東通原子力発電所1号炉審査資料	
資料番号	A1-CA-0112(改1)
提出年月日	2023年7月3日

東通原子力発電所 津波評価について
(第1068回審査会合コメントに対するコメント回答及び評価方針)

2023年7月3日
東北電力株式会社

■敷地前面の設定範囲の考え方

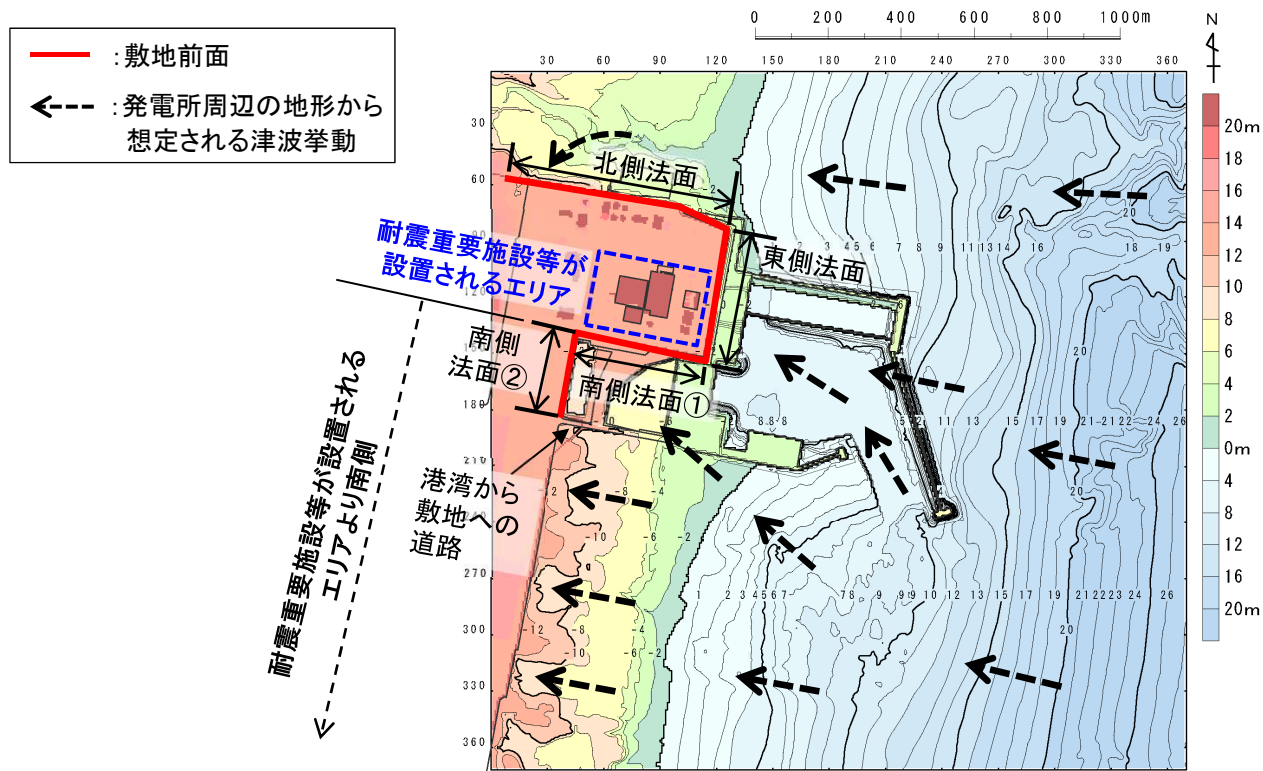
No.	コメント内容
S222	水位上昇側の津波水位評価位置のうち敷地前面の設定の考え方について説明すること。また、取水口前面、補機冷却海水系取水口前面及び放水路護岸前面を評価位置に設定する目的について、図等を用いて説明すること。

- ・ 発電所周辺の地形から想定される津波挙動を考慮し、敷地(T.P.+13.0m)のうち耐震重要施設等が設置されるエリア(以下、「エリア」という。)を取り囲むように津波水位の評価位置を設定した(敷地前面を北側法面、東側法面、南側法面①、南側法面②で構成した)。

- 北側法面: 東から来襲した津波が谷状地形に沿って遡上し、エリアへの遡上波の回り込みが想定されることから評価位置とし、北側法面の西側の端部はT.P.+16.0mの地山に擦りつく位置に設定した。
- 東側法面: 東から来襲した津波が直接来襲することが想定されることから、評価位置に設定した。
- 南側法面①: 東から来襲した津波が海底地形の影響により北西方向に回折し、エリアへの遡上波の回り込みが想定されることから評価位置に設定した。
- 南側法面②: エリアより南側は、東から来襲した津波が海底地形の影響によりそのまま西方向へ遡上することが想定されるため、エリアへの遡上波の回り込みはなく、津波水位の評価位置として設定する必要はない。ただし、「南側法面①」の西側の端部がエリアに近接することから、一定の離隔を確保する観点で「南側法面②」を評価位置に設定し、その端部は港湾から敷地への道路の交差部までとした。以上から、南側法面②よりさらに南側は評価位置に設定しない。

1.2 評価方針

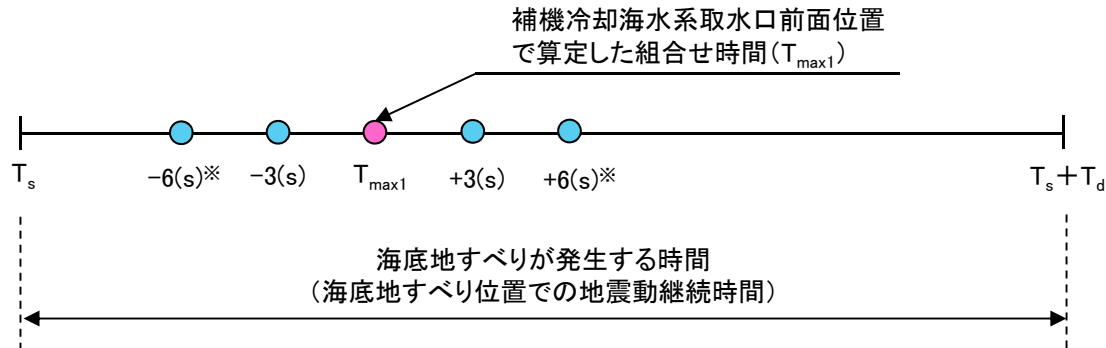
No.	コメント内容
S221	地震に起因する津波と地震以外に起因する津波の評価のうち水位下降側評価の組合せ時間算定位置について、安全機能を有しない取水口前面位置を設定することの必要性について再整理すること。

- ・ パラメータスタディ範囲を広めに設定することを目的に、補機冷却海水系取水口前面位置に加え、水位上昇側の評価位置である取水口前面位置でも組合せ時間を算定する方針としていたが、同設備は安全機能を有しない設備であることから、組合せ時間算定位置として設定しない方針に変更する。
- ・ 以上から、パラメータスタディ範囲は、補機冷却海水系取水口前面位置で算定した組合せ時間を基本に設定し、最大水位下降量及び補機冷却海水系取水口敷高を下回る継続時間を評価する。

※: ±6秒の範囲でピークが確認されない場合には、ピークが確認できるまでパラメータスタディ範囲を拡大する。

2. 5. 3 連動型地震と組合せ津波の津波伝播特性の比較

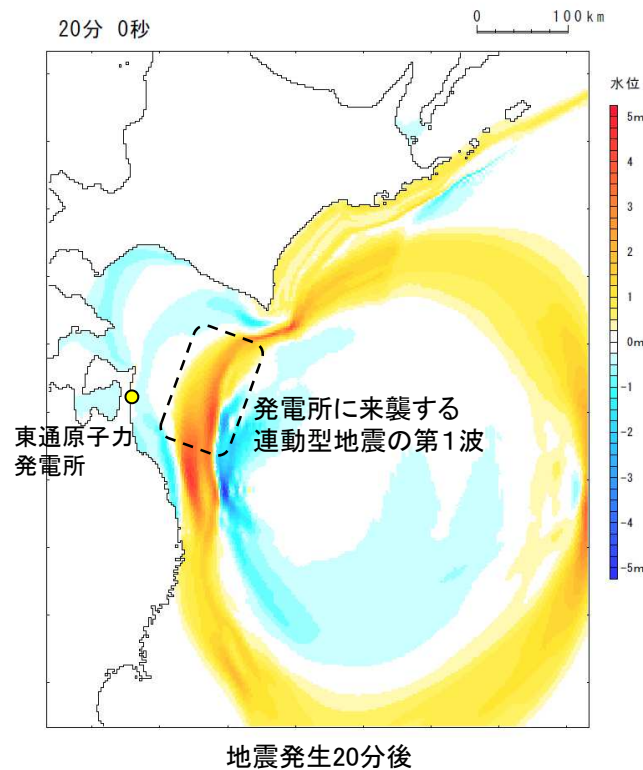
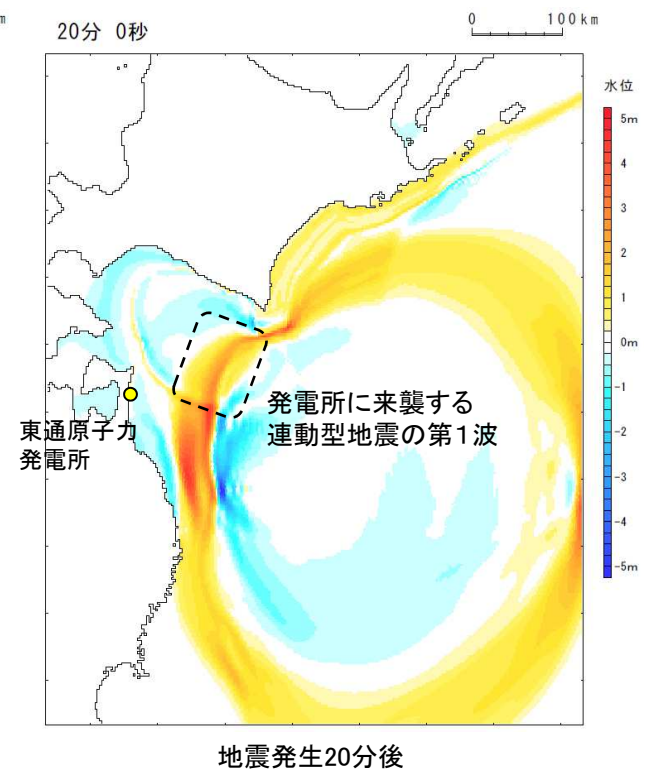
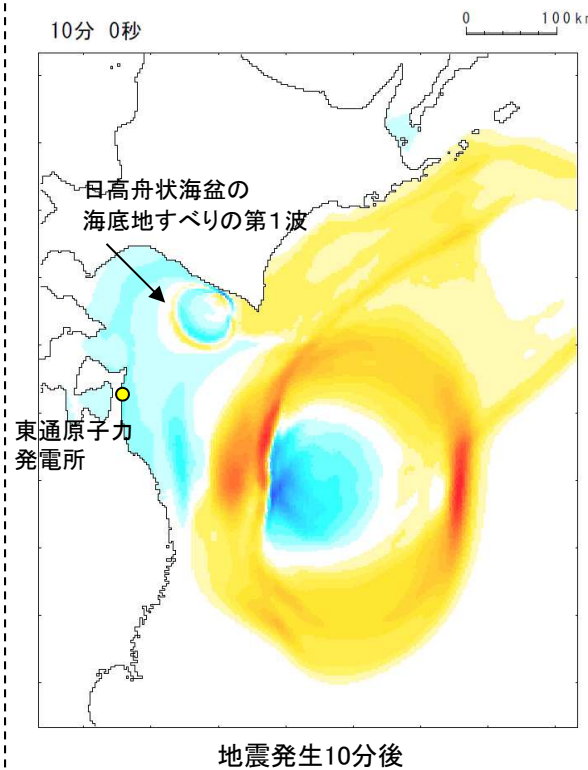
No.	コメント内容
S223	連動型地震と日高舟状海盆の海底地すべりの組合せ評価のうち水位上昇側の評価について、海底地すべり位置での地震動継続時間の時間範囲で、線形足し合わせにより組合せ時間を算定し、同波動場で解析する方法を用いると地震単独の水位よりも水位が低下する理由を説明すること。その際、他の組合せ評価方法の必要性も含めて検討すること。

- ・ 連動型地震, 連動型地震と日高舟状海盆の海底地すべりの組合せ津波の津波伝播特性の比較を以下に示す。
- ・ 組合せ津波が地震単独津波の水位を下回る要因は, 地すべり規模の保守性を考慮した影響から, 水位変動量が大きく, 周期・波長が長い海底地すべりの第1波(押し波)が沖合を通過し, 初期水面(T.P.±0.0m)から水面が低下した状態に, 連動型地震の津波の第1波が来襲するためと考えられる。
- ・ 地震発生1分後～30分後までの津波伝播特性(スナップショット)の比較を次頁以降に示す。
